改善箇所説明図①

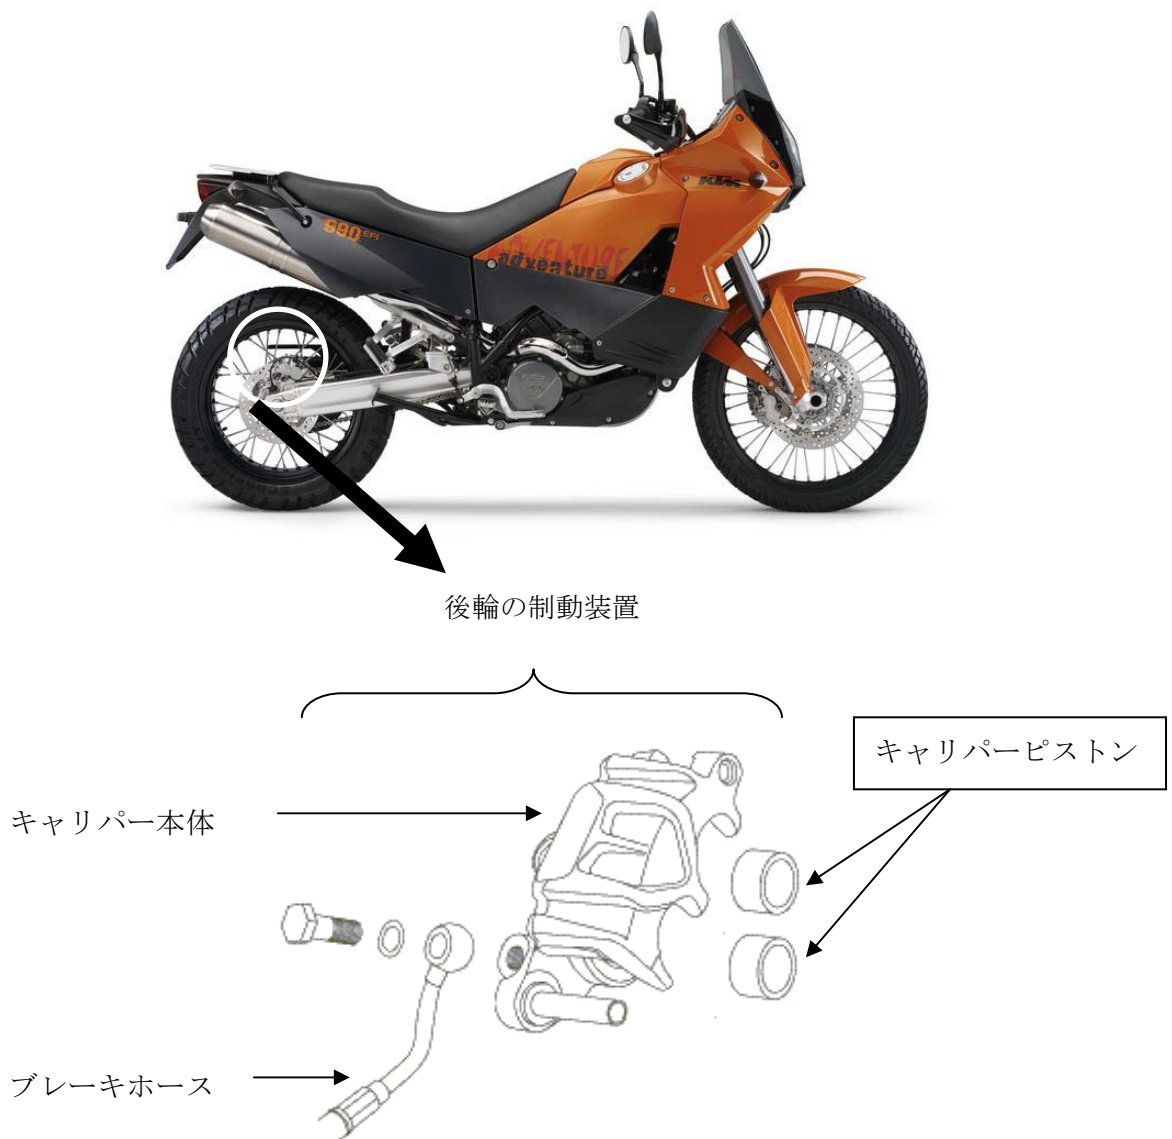
基準不適合発生箇所

後輪の制動装置において、キャリパーピストンの遮熱構造が不適切なため、制動時の発生する熱でブレーキオイルが高温になることがある。そのため、そのままの状態で使用を続けると、ブレーキオイルが沸騰し、最悪の場合、ベーパーロックが発生し、制動力が不足するおそれがある。

改善の内容：

全車両、後輪のキャリパーピストンを対策品と交換する。
